電話網における情報通知系サービスのインタフェース 「発信企業名（氏名）表示」パラメータの一部変更

通信前情報通知サービス / 通信中情報通知サービス

平成 1 2 年 1 1 月

東日本電信電話株式会社

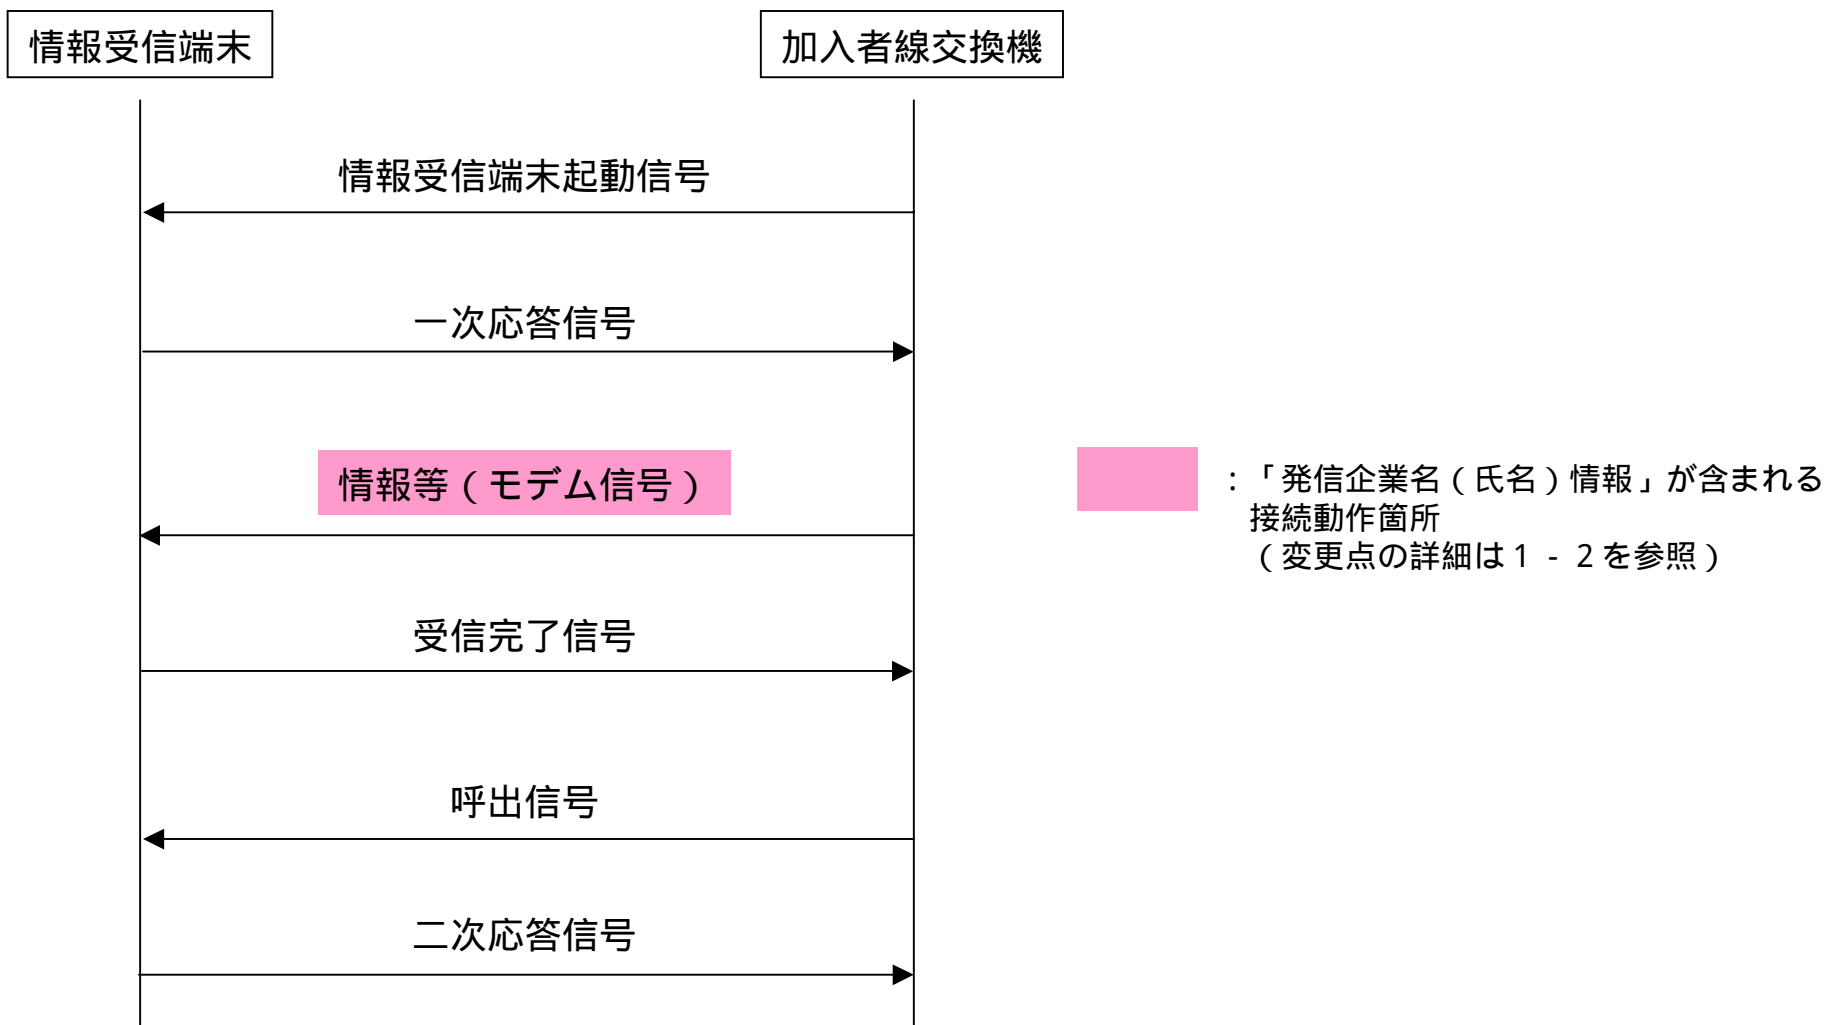
接続動作シーケンスは変更ありません。

送信される情報等（モデム信号）のパラメータの一つである「発信企業名（氏名）情報」の情報内容長および情報内容のみ変更します。

1997年8月開示時

【発信企業名（氏名）情報】 （提供時期未定）	0000111	オクテット1
【情報内容長】	0000001 ~ 0010100	オクテット2
【情報内容】 キャラクタ20字以内 ローマ字用 J I S 7 単位符号 / 片仮名用 J I S 7 単位符号		オクテット3 ~ オクテットn

今回

【発信企業名（氏名）情報】 （提供時期未定）	0000111	オクテット1
【情報内容長】	0000010 ~ 0011000	オクテット2
【情報内容】 キャラクタ10字以内かつ24バイト以内 J I S 漢字用7ビット符号の1区から84区 （ J I S X 0208-1983年版） { ・1区 ~ 2区 : 各種記号 ・3区 : 算用数字、大小ローマ字 ・4区 : ひらがな ・5区 : カタカナ ・6区 : 大小ギリシャ文字 ・7区 : 大小キリル文字 ・8区 : 罫線素片 ・9区 ~ 15区 : 未定義 ・16区 ~ 47区: 第1水準漢字 ・48区 ~ 84区: 第2水準漢字 }	オクテット3 ~ オクテットn

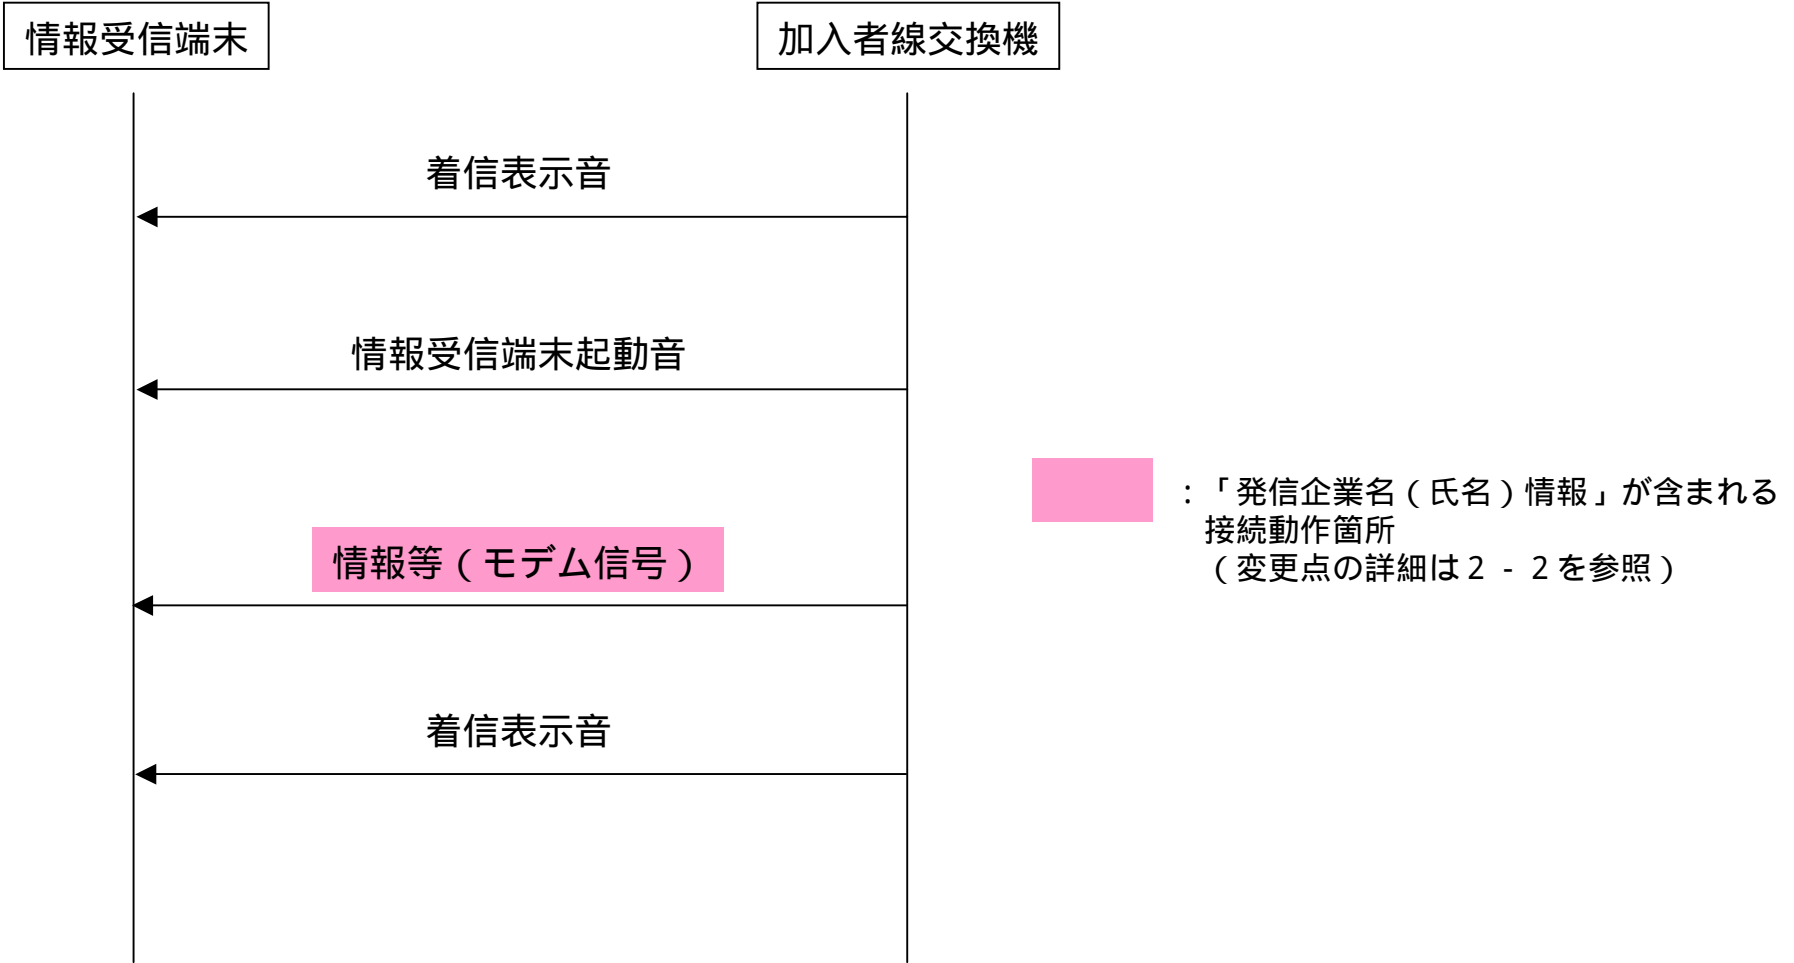
接続動作シーケンスは変更ありません。
送信される情報等（モデム信号）のパラメータの一つである「発信企業名（氏名）情報」の情報内容長および
情報内容のみ変更します。

1997年8月開示時

【発信企業名（氏名）情報】 （提供時期未定）	0000111	オクテット1
【情報内容長】	0000001 ~ 0010100	オクテット2
【情報内容】 キャラクタ20字以内 ローマ字用 J I S 7 単位符号 / 片仮名用 J I S 7 単位符号		オクテット3 ~ オクテットn

今回

【発信企業名（氏名）情報】 （提供時期未定）	0000111	オクテット1
【情報内容長】	0000010 ~ 0011000	オクテット2
【情報内容】 キャラクタ10字以内かつ24バイト以内 J I S 漢字用7ビット符号の1区から84区 （ J I S X 0208-1983年版） { ・1区 ~ 2区 : 各種記号 ・3区 : 算用数字、大小ローマ字 ・4区 : ひらがな ・5区 : カタカナ ・6区 : 大小ギリシャ文字 ・7区 : 大小キリル文字 ・8区 : 罫線素片 ・9区 ~ 15区 : 未定義 ・16区 ~ 47区: 第1水準漢字 ・48区 ~ 84区: 第2水準漢字 }	オクテット3 ~ オクテットn
